Conclusione positiva della Conferenza regionale, ai sensi dell'art. 85 e seguenti del TUR, di cui all'OCR n. 130 del 15 dicembre 2022 e s.m.i., relativa all'intervento in variante di "Recupero e ricostruzione del cimitero di Tino" nel Comune di Accumoli (RI) ai sensi dell'Ord. 109/2020. << Codice Intervento: P23.0052-0058>>

**VERBALE****CONFERENZA REGIONALE**

### PARERE DI CONFORMITA' EDILIZIA ED URBANISTICA

VISTA la tavola “ Pianta e sezioni eliminazione barriere architettoniche **E\_EG\_ARCH\_05**” trasmessa dal progettista unitamente al resto della documentazione integrativa, che risulta

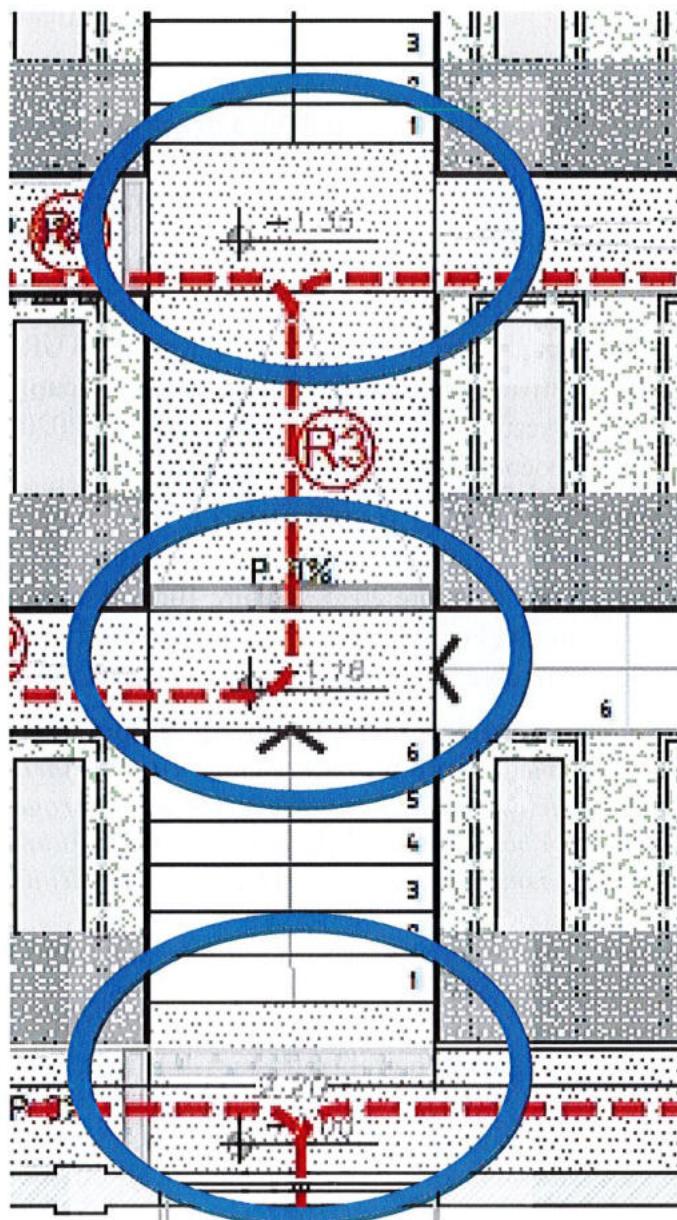
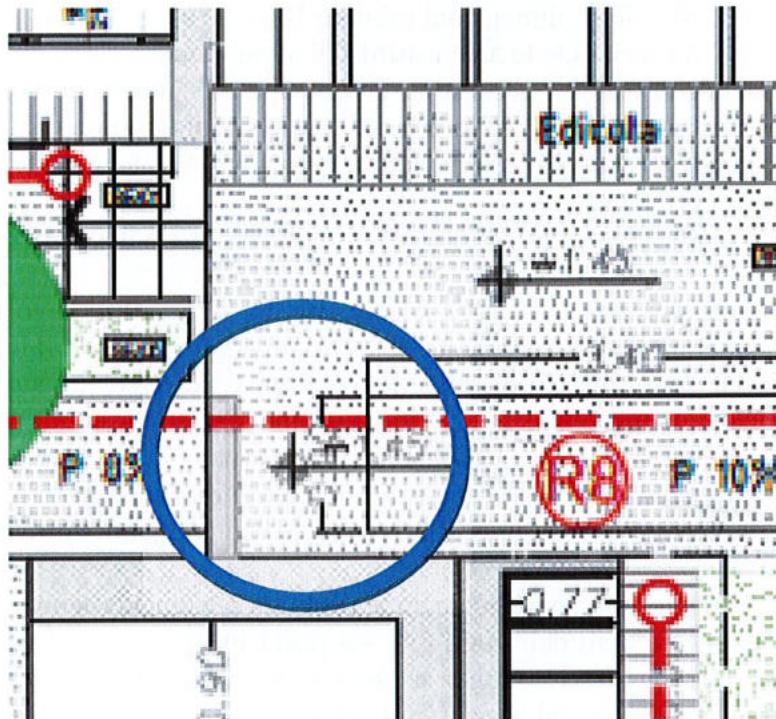
VISTO che come proposto , il sistema dei percorsi pur essendo meritevole di assentibilità presenta alcune criticità :

I ripiani di partenza ed arrivo delle rampe risultano alla vista degli elaborati, non dimensionati correttamente , in quanto di dimensioni lineari inferiori a mt 1.50 x 1.50 od in alternativa 1.40 x 1.70 ( verso longitudinale) , come disposto dall'art. 8.1.11 del D.M. 236/89;

Le rampe aventi pendenze tutte superiori al 6% sono sprovvisti di parapetti e corrimano , inoltre in alcuni punti le rampe non risultano protette a valle come le scale di accesso centrali presentando dislivelli pari a circa 0,58 mt , privi di alcuna protezione,

Pertanto ai fini del rispetto di quanto disposto dal D.M. 236/89 ed in particolare dagli art.li 4.20, 8.1.10, 8.1.11 , e per quanto previsto in deroga per le aree esistenti , si **ESPRIME PARERE FAVOREVOLE AL PROGETTO DI VARIANTE** alle seguenti prescrizioni :

- Adeguamento dimensionale dei spazi di stazionamento in corrispondenza dei fine rampa e nei punti di cambio direzione, dimensioni minime 140 x 170 cm ( senso longitudinale) garantendo l'accessibilità a tutte le aree usufruibili al pubblico;

- Protezione a valle delle scale e delle rampe con parapetti di altezza non inferiore a mt 1.00 completi di cordolo a terra di altezza minima di cm 10, se di tipo non trasparente ;

- Corrimano su entrambi i lati delle rampe dell'altezza compresa tra cm 90-100 e prolungati per cm 30 nei tratti orizzontali ;
- Protezione delle rampe con cordoli di altezza minima di cm 2.5 in corrispondenza dei tratti non pavimentati ;

- Predisposizione di apposita segnaletica informativa atta a avvisare la necessità di accompagnatore per pendenze superiori all'otto per cento;
- Realizzazione wc secondo quanto disposto dall'art. 4.1.6 del DM;
